CIRCULAR NRO. 3

Procedimiento: Licitación Pública Nacional Nº 01/2021
EX-2021-91753135-APN-CCTCBA#CONICET

OBRA: “Construcción del Edificio para las Unidades Ejecutoras INFIQC – CIQUIBIC” Cuarta Etapa.-
Ubicación: Ciudad Universitaria de la Universidad Nacional de Córdoba. Ciudad de Córdoba – Córdoba

CORTE D-D ESC:1:100

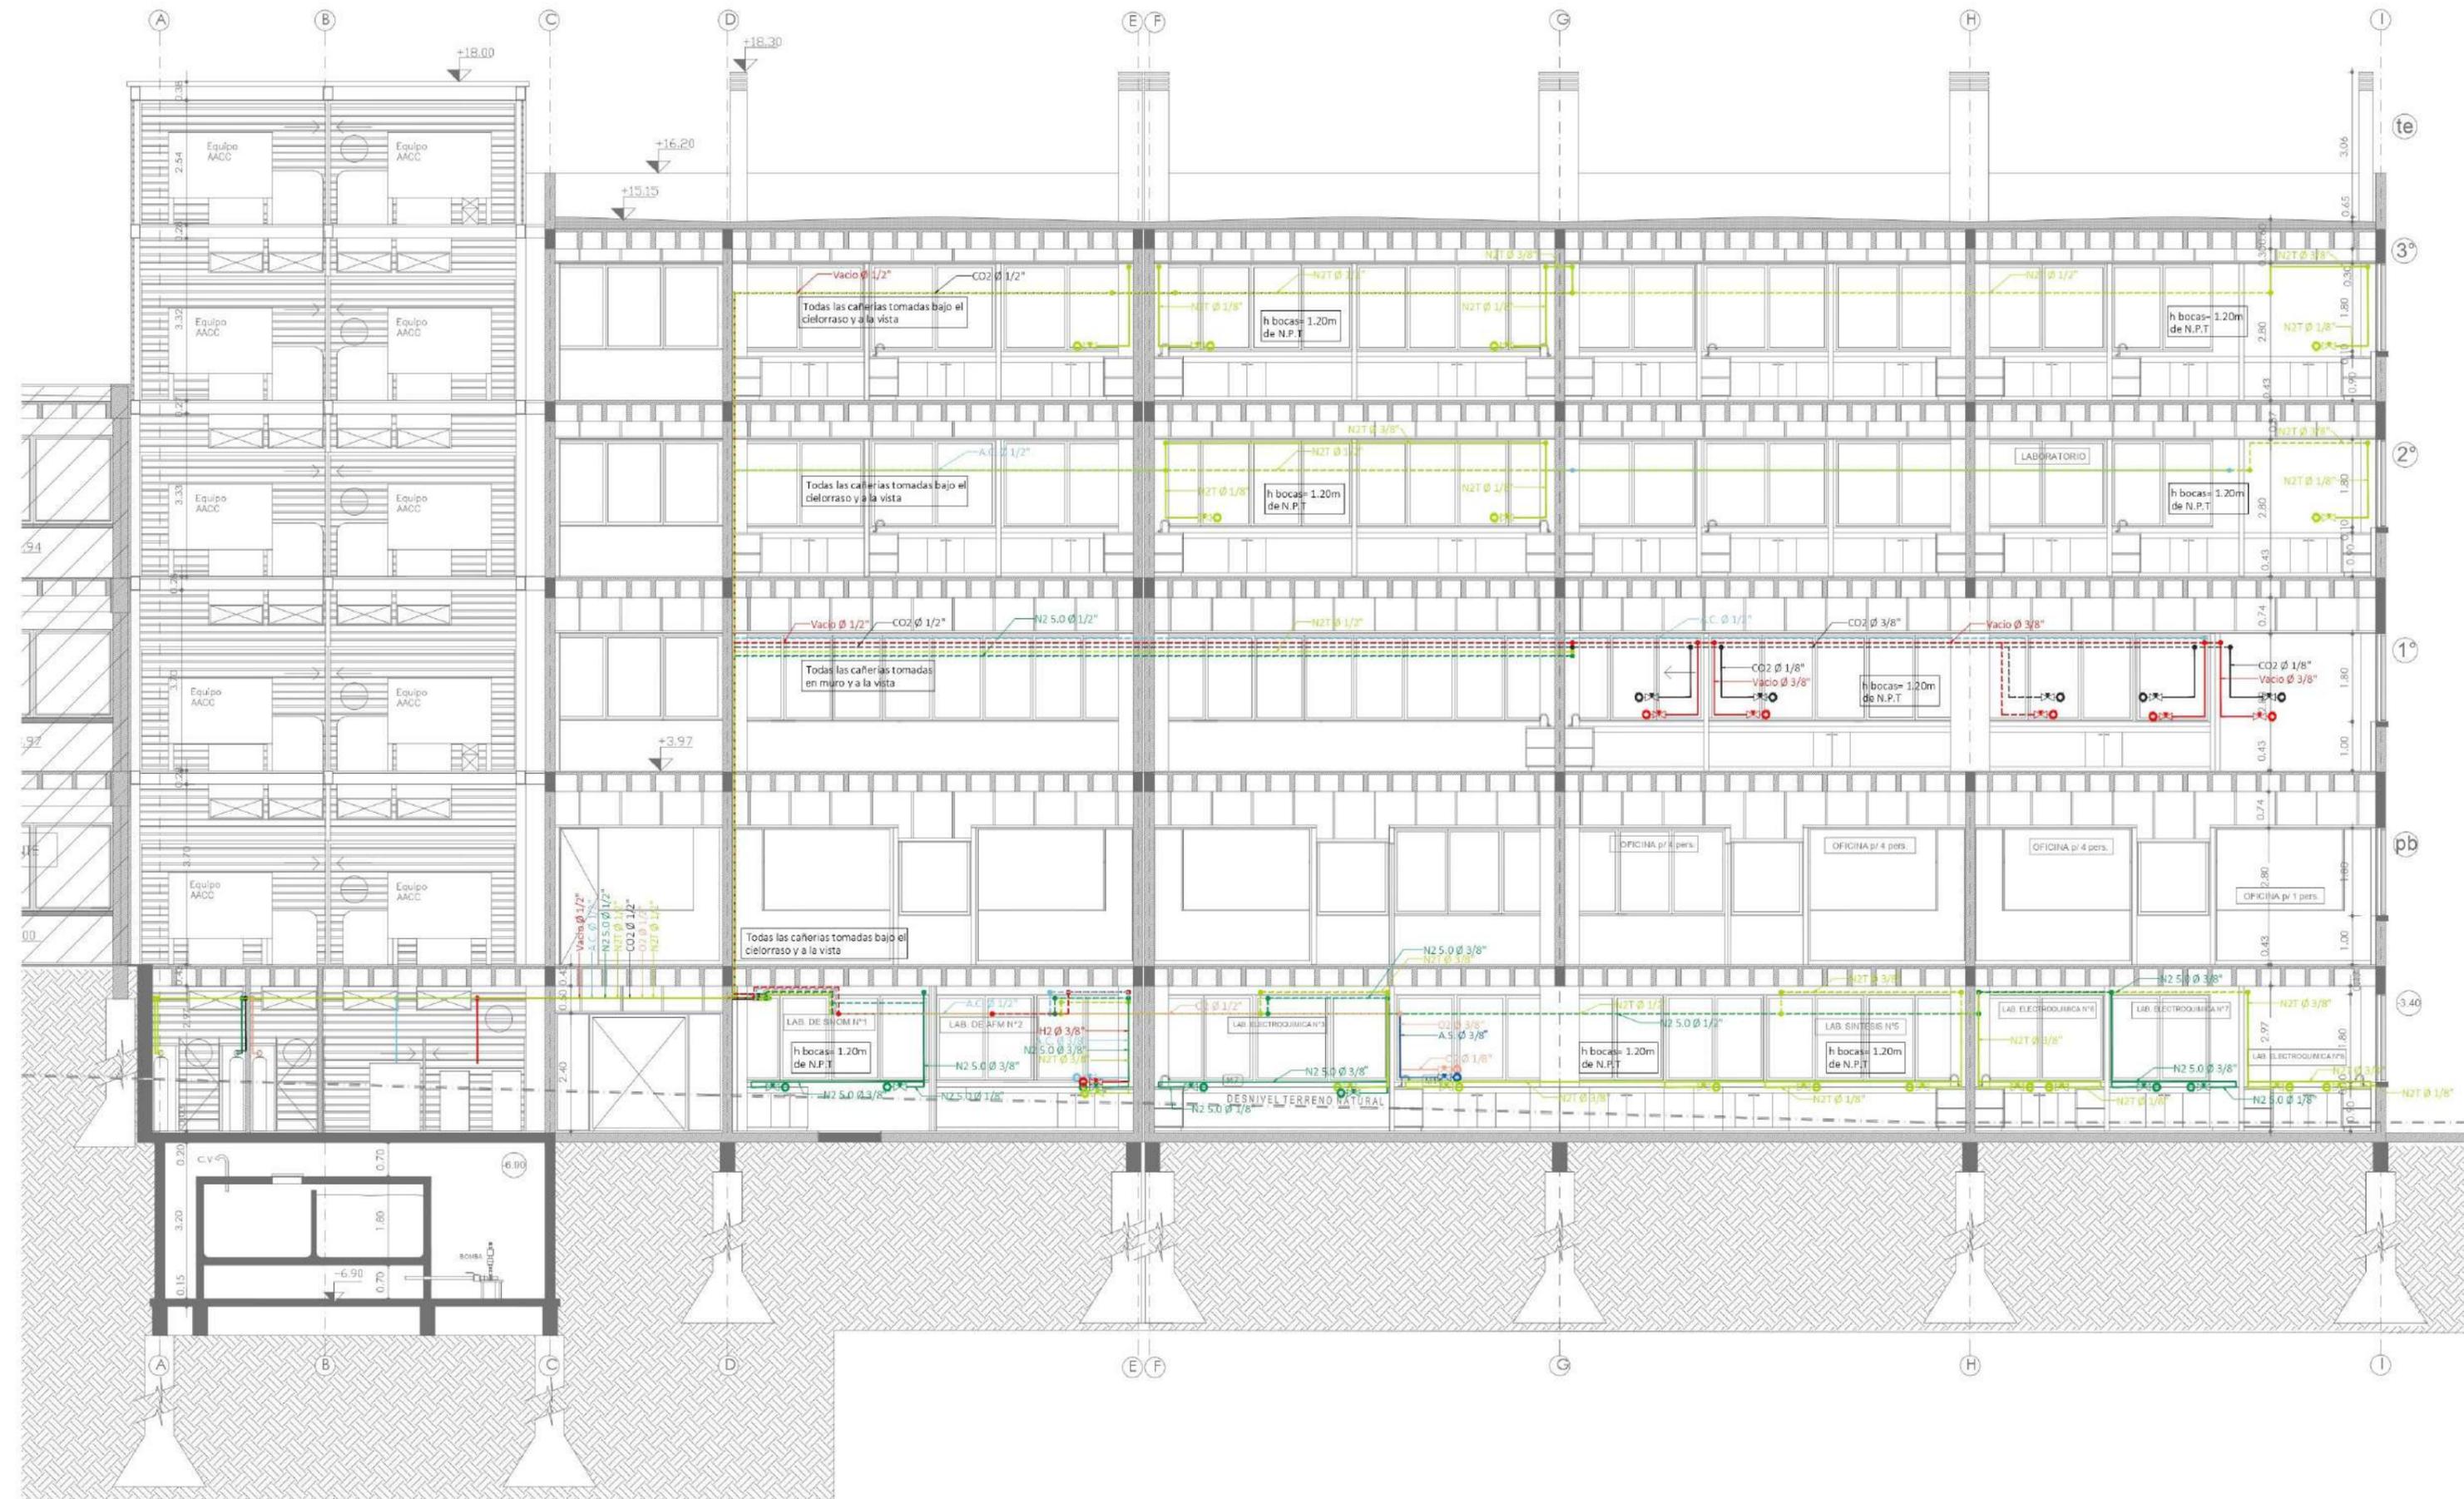
Respecto a dicha tarea, no queda clara la diferencia entre la instalación ya ejecutada existente y la instalación a ejecutar, tal como se aclara en el resto de las instalaciones diferenciadas entre color negro y rojo respectivamente.

En cuanto a la documentación adjunta; ¿se podrán facilitar los planos de las plantas faltantes (1er, 2do y 3er piso) para corresponder éstos con el pliego en apartado 20.02?

Rta N° 1: En plano de Casilla de Gases Especiales (plano N° 38) La bandeja indicada en rojo con rallado es donde se alojan todos los caños nuevos de gases especiales, no se pudo diferenciar en rojo y negro ya que es necesario que se sepa que gas es el que se prolonga hasta la casilla 2,3 y 4.
Se adjunta planos de Gases especiales ya ejecutados de 1Piso ,2Piso y 3Piso para corresponder y verificar según pliego.
